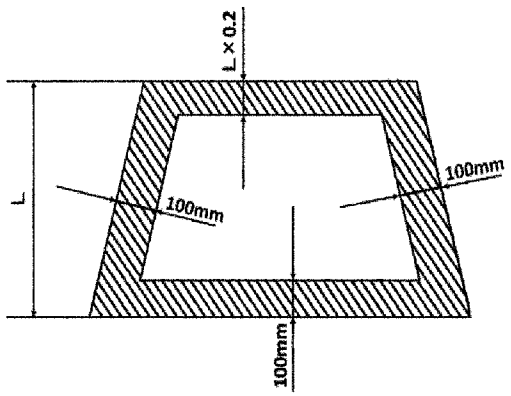
第百四十四条第１項中「けい光」を「蛍光」に改め、同項第１号中「けい光部」の下に「又は中空の正立正三角形の蛍光反射部」を加え、同号の図を次のように改め、同項第四号中「反射光及びけい光の色は、赤色」を「反射光の色は赤色であり、かつ、当該停止表示器材による蛍光の色は、赤色又は橙色」に改める。

第百九十五条第五項第八号の図を次のように改める。

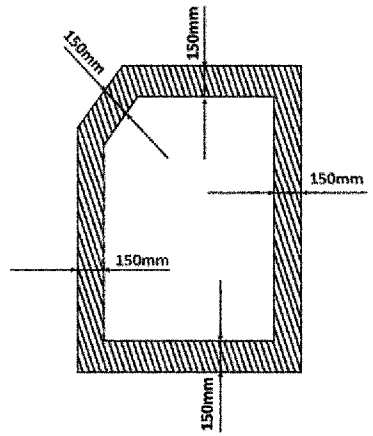
第百九十五条第五項第１１号ロ②中「以下「試験領域Ｉ」という。」を削り、同項第四号ロ中「及び⑵」を「から⑷まで」に改め、同条第五項第四号ロ⑴中「曇りを防止する機器」の下に「のうち、試験領域Ａに埋め込まれたもの」を加え、「試験領域Ｉに埋め込まれた場合にあっては」を削り、同号ロ②を⑷とし、④の前に次の②及び③を加える。

⑵　窓ガラスの曇りを防止する機器のうち、試験領域Ｂ（試験領域Ａと重複する領域を除く。）に埋め込まれたものにあっては、前面ガラスに埋め込まれた形状が直線、ジグザグ又は正弦曲線の電熱線であり、かつ、機器の幅が0.5㎜（合わせガラスの合わせ面に埋め込まれた場合にあっては、機器の幅が1.0㎜）以下であること。

⑶　窓ガラスの曇りを防止する機器のうち、試験領域Ｉに埋め込まれたものにあっては、前面ガラスに埋め込まれた形状が直線、ジグザグ又は正弦曲線の電熱線であり、かつ、機器の幅が0.03㎜以下で、密度が８本／㎝（導体が水平に埋め込まれた場合にあっては、５本／㎝）以下であること。
